改善箇所説明図

中間軸部アッセンブリ

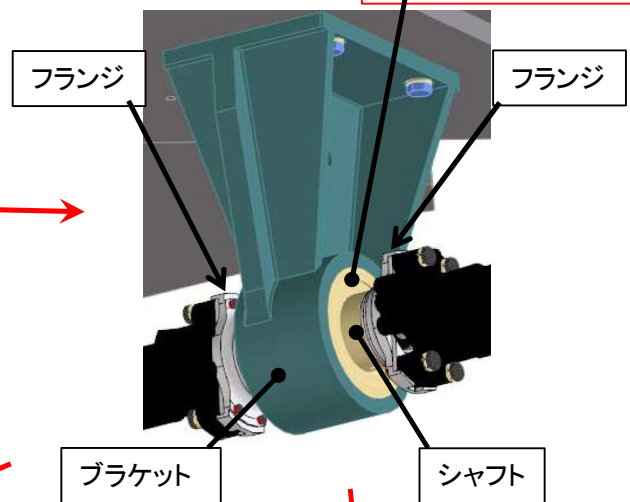
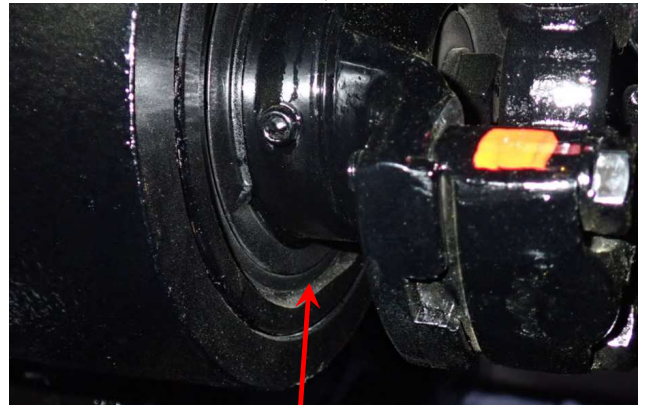
改善前ベアリング異品
給油穴有
基準不適合発生箇所

改善後ベアリング正規品
給油穴無

ロータリ除雪自動車のエンジンと変速機間にある中間軸部において、製造管理が不適切なため、異品のベアリングが組付けられているものがある。そのため、ベアリングの給油穴からグリスが漏れて潤滑不足となり、そのまま使用を続けると異常に摩耗し、最悪の場合、ベアリングが破損して走行できなくなるおそれがある。

全車両、中間軸部のアッセンブリを正規品に交換する。

識別：ベアリングの形状で判断できるため特別な識別表示は行わない。
